**INFORME CONSOLIDADO DE LA EVALUACIÓN DE UN ESTUDIO DE IMPACTO  
AMBIENTAL “Centro Logístico La Farfana”**

**1. ANTECEDENTES DEL TITULAR**

**2. ANTECEDENTES GENERALES DEL PROYECTO O ACTIVIDAD**

Figura 3: Relaves Frente a Proyecto

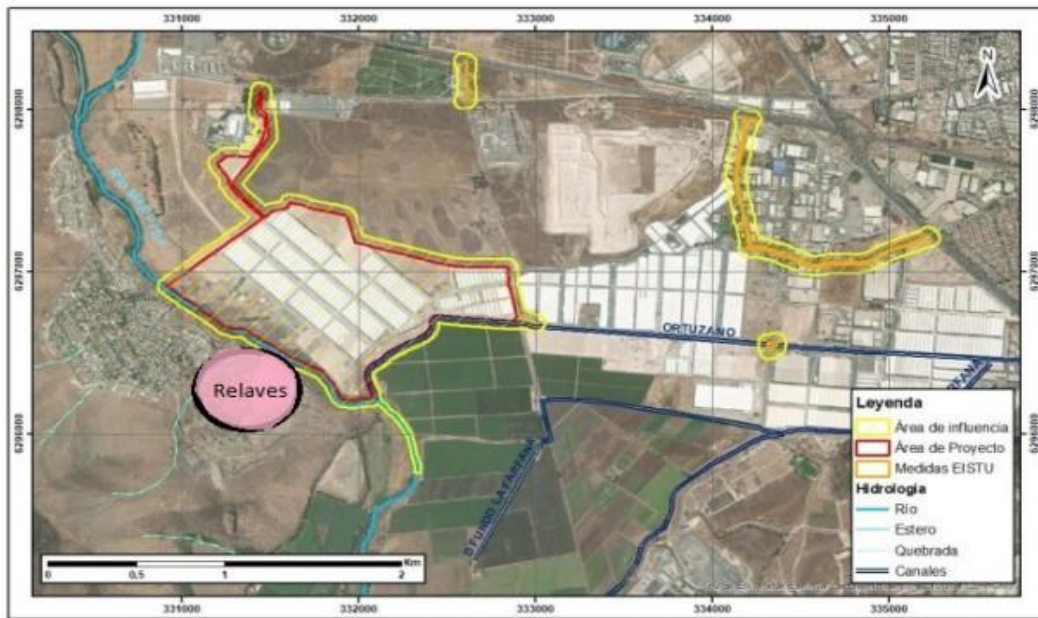
Respecto del coeficiente de Manning utilizado para representar la rugosidad del lecho, se observa que, en general, adopta valores de 0,02 para los 58 perfiles transversales analizados, salvo en algunos pocos perfiles donde es mayorado (Perfiles 3, 7, 17, 46, 52, 56 y 57). Al respecto se considera que el coeficiente de Manning adoptado ( $n=0,02$ ) está por debajo de los valores típicos utilizados para cauces naturales, no representando así el escenario ambiental más desfavorable que otorgue seguridad del área de inundación estimada. Revisando la bibliografía indicada por el titular (Ven Te Chow), el coeficiente de Manning en cauces naturales limpios y rectos toma valores mínimos de 0,025 y máximo de 0,033 siendo el valor normal 0,03. De manera similar, y según el método de Cowan utilizado por el titular para el Manning del lecho, el parámetro  $n_4$  nunca toma valor 0 y su valor más pequeño se encuentra en el rango entre 0,005 y 0,01 (Tabla 4-1 parámetros fórmula de Cowan). Esto implica que el Coeficiente de Manning del lecho según Cowan, tomará valores entre 0,025 y 0,03, similar a lo indicado por Ven Te Chow.

Por lo tanto, considerando el principio precautorio del Servicio de Evaluación Ambiental, el Manning del lecho debió ser como mínimo 0,030, esto es, un 50% superior al utilizado, lo que repercute directamente en las alturas de escurrimiento y área de inundación modeladas. Respecto a las planicies de inundación, y siguiendo lo indicado anteriormente, no corresponde que el titular utilice un valor inferior a 0,03 en los perfiles donde se encuentra el depósito de relaves por la ribera derecha.

Adicionalmente, y considerando una revisión de imágenes satelitales de Google Earth, no tiene sentido la disminución del coeficiente de Manning en la ribera izquierda desde el perfil 26 en adelante, siendo que el tipo de terreno y vegetación es muy similar. Además, hay sectores en el tramo final de la modulación donde hay una alta presencia de vegetación y zonas cultivables donde se adoptan valores del coeficiente de Manning relativamente bajos (0,01) que no representan la realidad de lo observado.

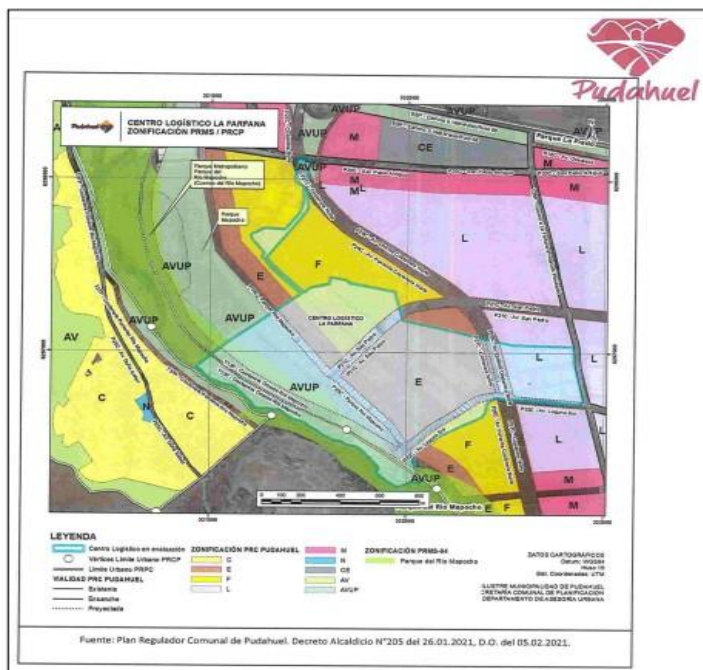
1.5.3.1 Se emplaza en las zonas E y F, ambas tienen uso de suelo residencial.

1.5.3.2 Se emplaza sobre la zona AVUP (área verde utilidad pública) donde se encuentra zonificado el Parque Comunal Río Mapocho y el Parque Intercomunal Lo Prado.

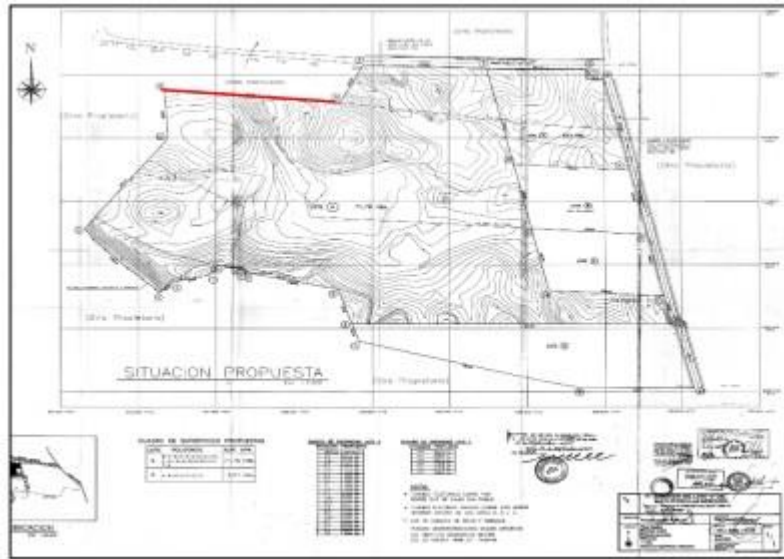
El titular no incluye en el Plan de Contingencias y Emergencia el peligro de inundaciones, cuyo riesgo es elevado de momento que los centros logísticos de La Farfana, Puerto Madero, Laguna Sur y Vespucio disponen sus riles y evacuación de aguas lluvias al canal Ortuzano, lo cual, además demuestra que el proyecto es analizado de forma parcial, no siendo esta una situación real ya que existe una vinculación en esta materia y que ha sido la responsable de provocar graves inundaciones en el sector, tal como es posible apreciar en las imágenes que se adjuntan:

Esto se ve agravado, además por la destrucción del canal Las Mercedes, en una extensión de 275,13 metros, producto de la construcción de un camino por parte de BSF en el deslinde nororiente con el predio de propiedad de Agrícola Pebe. Este canal recogía las aguas lluvias de todo el sector sur poniente del predio y evitaba la erosión de ambos sectores. Dicha situación es empeorada por la construcción de una pandereta de 456,91 que dificulta aún más el libre escurrimiento de las aguas.
